2013.10 株式会社自研センター

*No.J-616 トヨタ プリウス α 2011 年 7 月 (40 系) を下記の通り訂正いたします。

P.97 G040

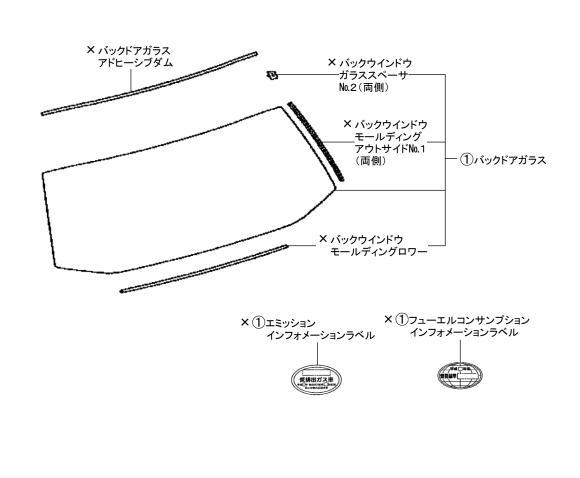
イラスト欄に誤りがあったため、差替え願います。

・バックウインドウガラススペーサNo.2は左側の部品名称、右側の部品名称はバックウインドウガラススペーサNo.1となる

P.52 B190

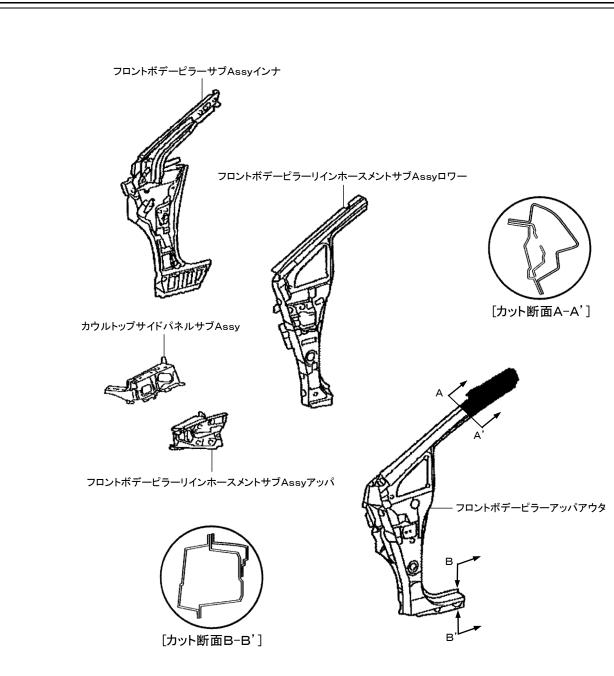
指数テーブル欄に追加訂正があったため、差替え願います。

・フロントピラー上部および下部(ロッカパネル部)でのカット作業

P.103 M070

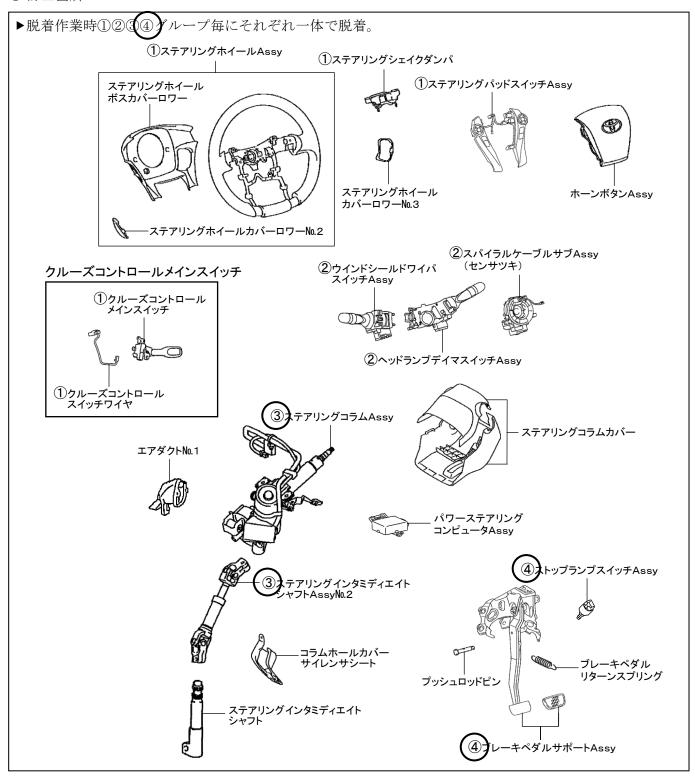
指数テーブル欄に削除訂正、追加訂正があったため、差替え願います。

P.110 M170, 180

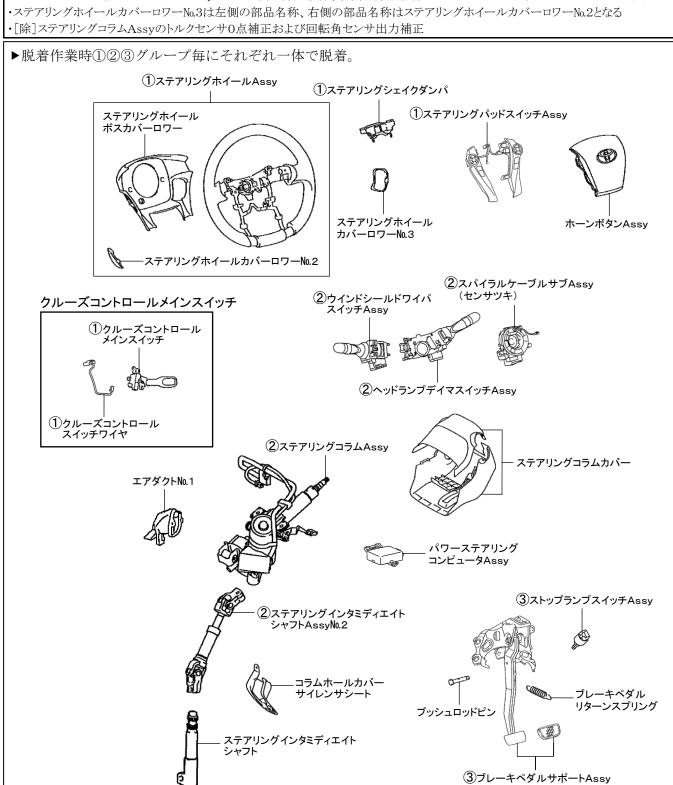
イラスト欄に誤りがあったため、差替え願います。

P. 135 アンダボデー

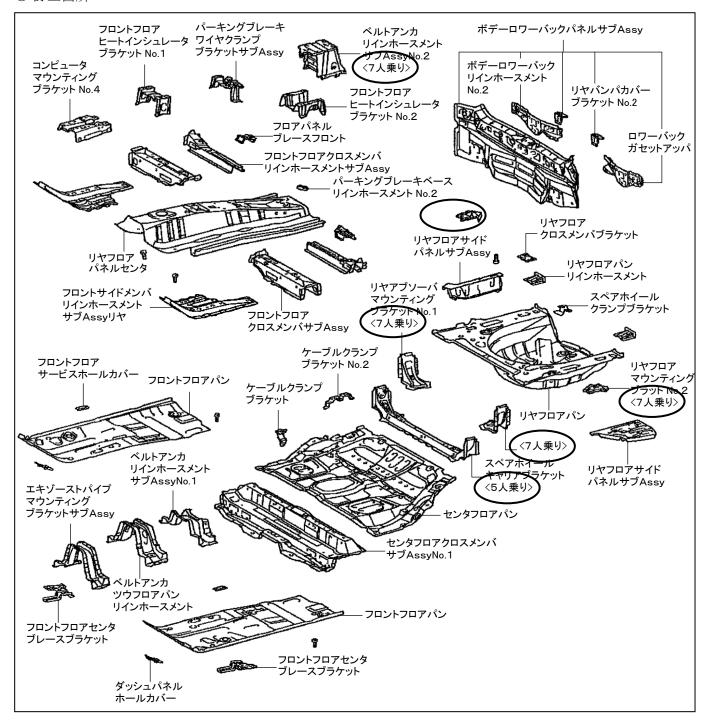
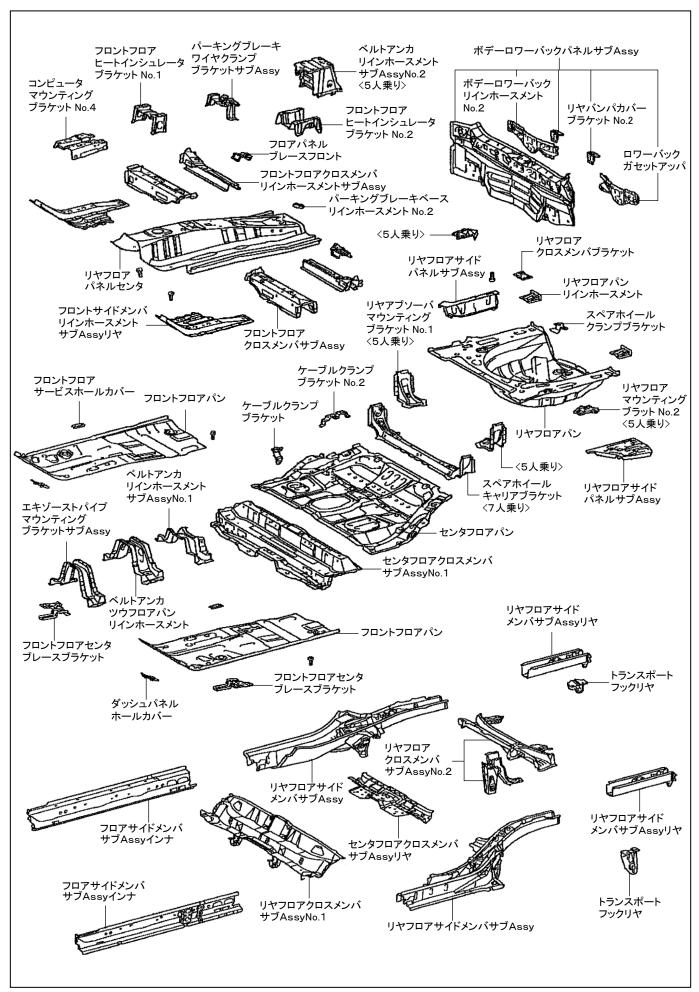
部品名称の< >内表記に誤りがあったため、差替え願います。

P.21 B040

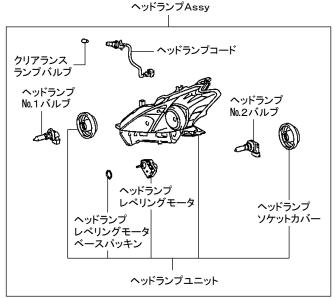
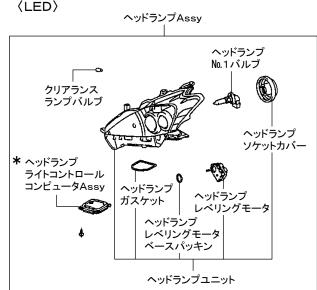
イラスト欄内の備考文に誤りがあったため、訂正もしくは差替え願います。

・補修用ヘッドランプブラケット取替はヘッドランプブラケットが損傷した場合に補修用ヘッドランプブラケット1個を取替る作業
